Veřejná zakázka:
„Rekonstrukce a modernizace DK POKLAD“

DODATEČNÉ INFORMACE K ZADÁVACÍM PODMÍNKÁM

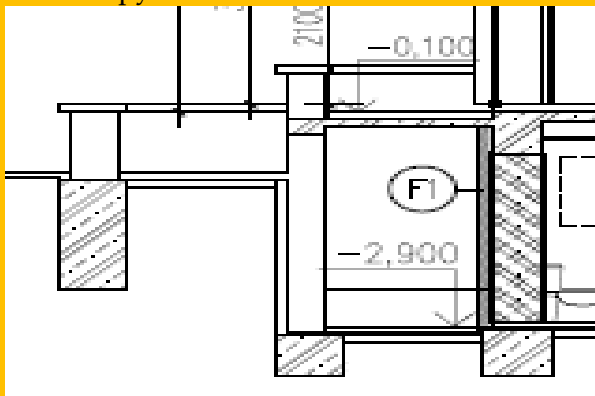
Boční rampa - vstup do 1.PP v části A – na stěnách má být dle legendy místností nová vápenocementová omítka. Z tohoto důvodu je nutno starou omítku otluout. V rozpočtu schází položka pro 100% otlučení vnějších stěn a novou vápenocementovou omítku vnějších stěn rampy.

1. Bude doplněna položka pro 100% otlučení vnější omítky stěn boční rampy?
2. Bude doplněna položka pro novou vápenocementovou omítku vnějších stěn?
3. Pokud jsou ve výkazu výměr položky pro novou omítku a otlučení stávající vnější omítky stěny rampy, uveďte které.

Zadavatel upřesňuje, že v prostoru boční rampy - vstup do 1. PP v části A - povrchové úpravy stěn jsou plánovány opravy omítek, které jsou započítány v položkách č. 88, 57, 51. Další vápencocementové omítky nebudou do soupisu prací doplňovány.

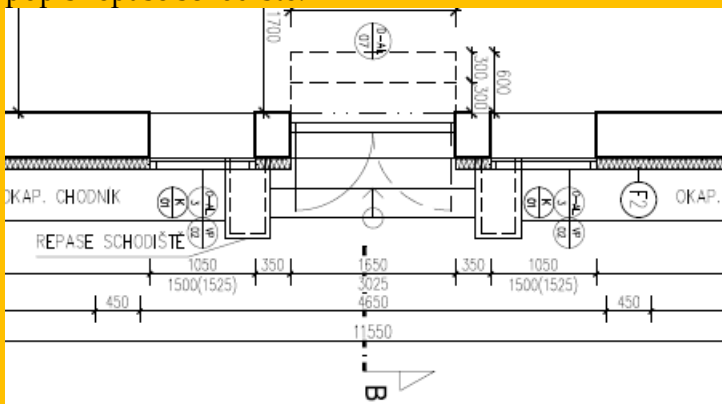
Boční vstup do části C – repase schodiště. V dokumentaci ani technické zprávě jsme nenašli popis repase schodiště.

1. Můžete popsat repasi schodiště?
2. Můžete uvést položky a výměry, ve kterých jsou řešeny úpravy – repase schodiště?

Zadavatel upřesňuje, že boční vstup do části C - repase schodiště a rampy - není součástí projektové dokumentace. Tyto stavební úpravy nejsou součástí předmětu veřejné zakázky.

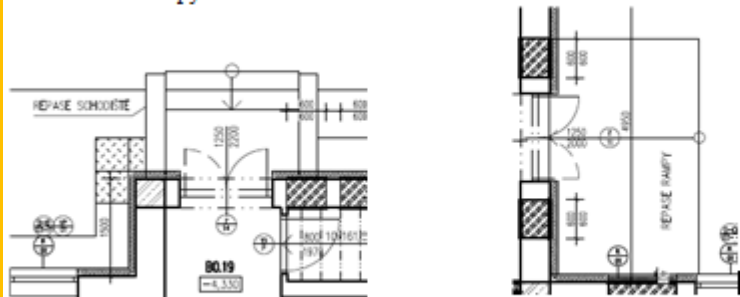
Boční vstupy do části B – v projektové dokumentaci ani technické zprávě není popis repase schodiště ani rampy.

1. Můžete popsat repasi schodiště a rampy?
2. Můžete uvést položky a výměry, ve kterých jsou řešeny úpravy schodiště a rampy?
